「1系フラッシュミキサー更新工事」に係る質問事項への回答

令和5年9月20日

フラッシュミキサー及び構造物撤去図 S=1:50

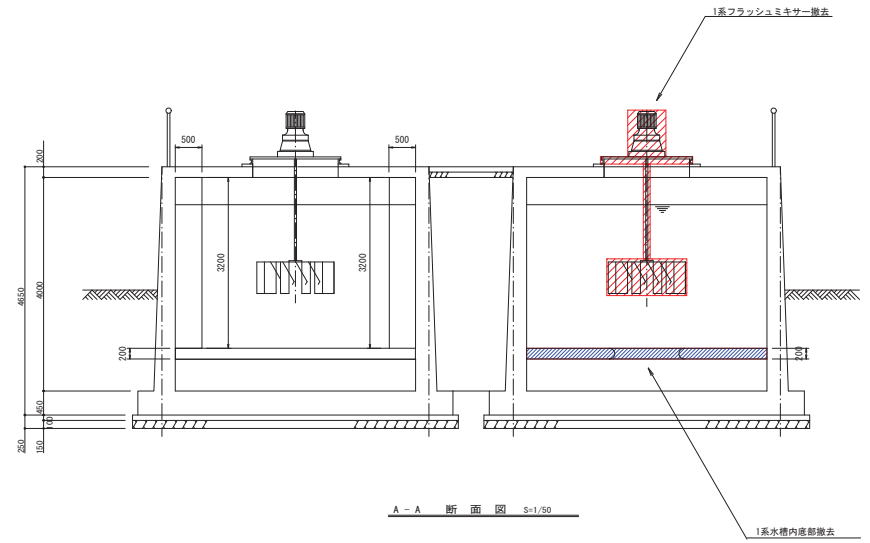
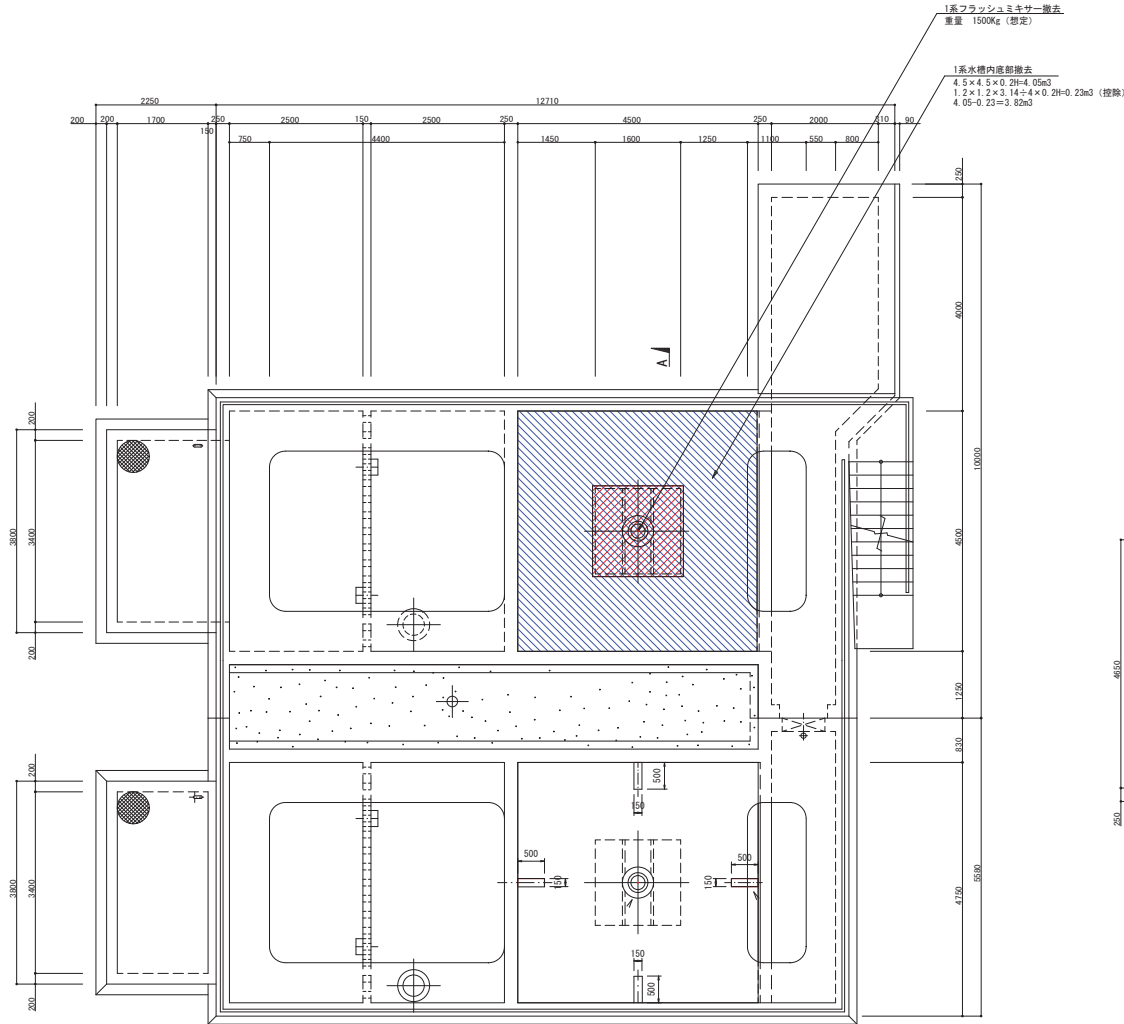
番号	質問事項	回答
1	図面（図番：3）にて1系フラッシュミキサー×1台、2系フラッシュミキサー×1台が撤去と記載がありますが、仕様書には1系フラッシュミキサー×1台の更新と記載されています。1系（1台）が更新、2系（1台）が撤去という事でしょうか？ご教示ください。	1系フラッシュミキサー（1台）の更新のみです。2系フラッシュミキサー（1台）の撤去はしません。構造物の改良についても同様に1系のみ実施します。別紙図面を参照してください。
